「海龍三號離岸風力發電計畫 環境影響差異分析報告 (第一次變更)」(第6次修訂本)

確認意見回覆說明對照表

中華民國 110 年 5 月

圖 1.4.1-2 海龍風場(14MW)及德國 Nordsee 1 風場(6MW)依實際風機尺寸按比例尺繪製之風機間距與鳥群、波音飛機對照圖

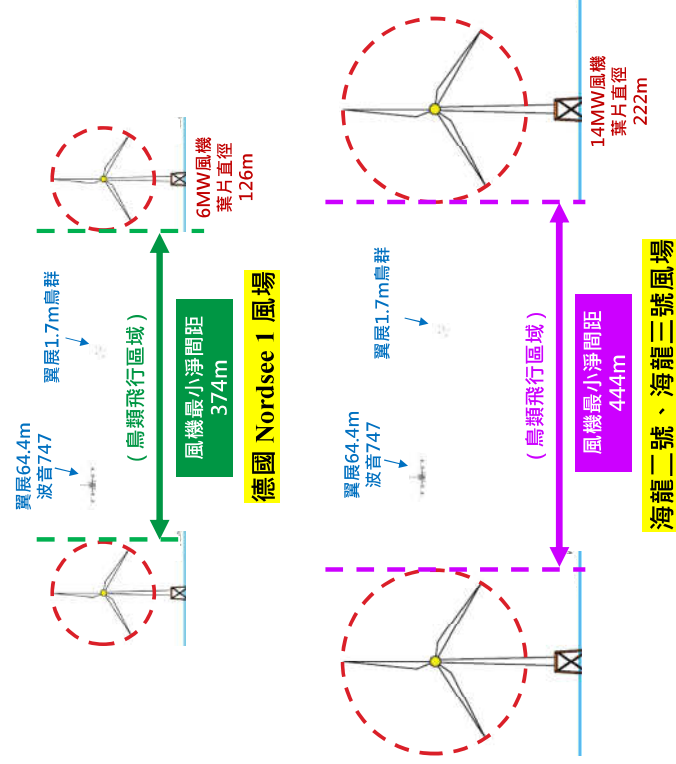
審查意見	答覆說明	修訂處	
		章節	頁次
查、環評委員意見			
1.1、張委員學文			
一、同意確認。	敬謝委員支持。	—	—
1.2、簡委員建貴			
一、同意確認。	敬謝委員支持。	—	—
1.3、江委員康鈺			
一、同意確認。	敬謝委員支持。	—	—
1.4、朱委員信			
一、本次變更風機單機裝置容量大增，風機葉片長度增加超過50%，最小風機間距竟然由原環說書之755m以上降為666m，實不合理。	<p>敬謝委員指教。本次變更於總裝置容量不變下，新增較大風機單機容量11~15MW，以及提出銜接鄰近風場連續之鳥類麻道規劃，其餘維持不變。本次變更更與原環說比較後，開發規模較原環說減少近半數，使得鳥類撞擊數量低於原環說，並降低施工及營運期間對海域環境影響，加上擬定完整之環境減輕對策及監測計畫、設置鳥類聯合監測系統、增加秋季鳥類雷達次數並搭配目視觀察等，經影響評估分析後，沒有加大環境影響之虞，詳細評估內容，分別說明如下：</p> <p>一、風機間距規劃調整說明</p> <p>海龍二號風場配合交通部航港局於106年11月21日公告之「臺灣彰化外海岸風電潛力場址海城預定航線」退縮風場在先，場址面積減少41.13km²，縮減達41.1%，退縮寬度達3,500公尺，且海龍二號、三號風場相鄰邊界依經濟部能源局於104年7月2日公佈之「離岸風力發電規劃場址申請作業要點」規定，各自退縮，留設寬度大於2,000公尺，而與北側相鄰風場亦依規定各自退縮，本次變更更將海龍三號風場為配合「彰化雲林地區離岸式風力發電計畫環境影響調查報告書」及經濟部整體規劃，於風場開發面積及總裝置容量等設置條件均維持不變下，於海龍三號風場新增2,000公尺銜接鄰近風場連續之鳥類麻道，風場面積減少12km²，以營造有利鳥類南北飛行方向，加上受風場海床地形、地質條件(沙波、玄武岩等)影響，風場內有多處區域無法設置風</p>	<p>3.1</p> <p>4.2</p> <p>4.3</p> <p>4.4.2</p> <p>4.5</p> <p>6.1.4</p> <p>7.1</p> <p>3-3</p> <p>3-5</p> <p>4-4~8</p> <p>4-12~13</p> <p>4-17</p> <p>4-29~34</p> <p>4-36</p> <p>4-39</p> <p>6-28~49</p> <p>7-4~5</p> <p>7-10~14</p>

審查意見	答覆說明	修訂處	
		章節	頁次
	<p>301-410公尺,本次變更新增增11MW-15MW大型化風機方案,風機最小間距為666公尺,以最有可能是採用之14MW風機估算最小淨間距為444公尺,不小於國內外風場淨間距實例,此外,本計畫為分析實際風機尺寸、風機間距及鳥類大小關係,按等比例尺繪製如圖1.4.1-2所示,經比對本計畫風機淨間距(444公尺)及翼展170公尺大型鳥群後,評估留設風機間距可提供鳥類於風機間飛行迴避空間。</p> <p>三、國內外案例顯示,鳥類飛行會主動迴避風場及風機,飛行習性與大範圍廊道空間顯著相關</p> <p>彙整2006年至今國內外監測調查研究案例顯示,鳥類飛行方向與大範圍廊道空間顯著相關,大部分鳥類會主動迴避風場,約佔97%;進入風場僅有3%(Ib Krag Petersen et al,2006; K.L. Krijgsveld et al,2011),進入風場後的鳥類絕大多數(99.4%)於風機間會自行迴避(ORJIP Bird Collision Avoidance Study, Final Report, 2018);另參考國外觀察鳥類迴避風機的行為研究顯示(圖1.4.1-3),鳥類迴避風機距離約200公尺(Larsen and Madsen,2000),顯示鳥類比人類想像中更會迴避風機;丹麥Tuno Knob風場鳥類目視調查顯示(Effects of wind turbines on flight behaviour of wintering common eiders: implications for habitat use and collision risk, 2007),風場範圍及風機外200公尺、風機外200-600公尺鳥類數量比例分別為23.6%、76.4%,顯示鳥類迴避風機約為200公尺(圖1.4.1-4);臺灣「王功風力發電計畫」鳥類雷達調查顯示(圖1.4.1-5),風機設置後,北堤(風機間距200公尺,淨間距129公尺)鳥類數量由49%降至17%;約38%鳥類轉移至環評階段規劃預留之東側鳥類飛行廊道,顯示鳥類飛行路徑因風機開發而有轉移現象,另一部份則改由西堤</p>

圖 1.4.2-1 海龍二號、三號風場風機佈設示意圖

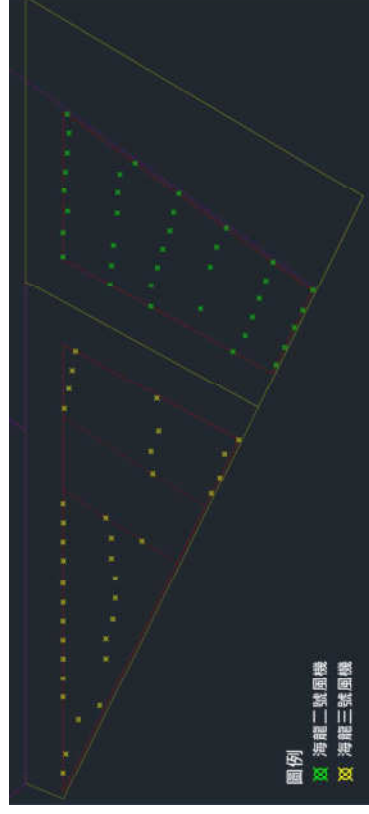
審查意見	答覆說明	修訂處	
		章節	頁次
二、此次報告較前幾次的報告中所描述的最大風機葉片長度220m又增加10m為230m，請說明。	敬謝委員指教。本次變更新增較大單機容量11MW~15MW(詳表1.4.2-1、圖1.4.2-1)，其最初之葉片直徑規劃即以「最大不超過230公尺」做風機佈置；而海龍風場未來預計採用西門子歌美瓊最新推出的SG14-222 DD 14MW風機，其葉片直徑為222公尺，符合葉片直徑不超過230公尺之規劃原則。	4.3	4-12~13
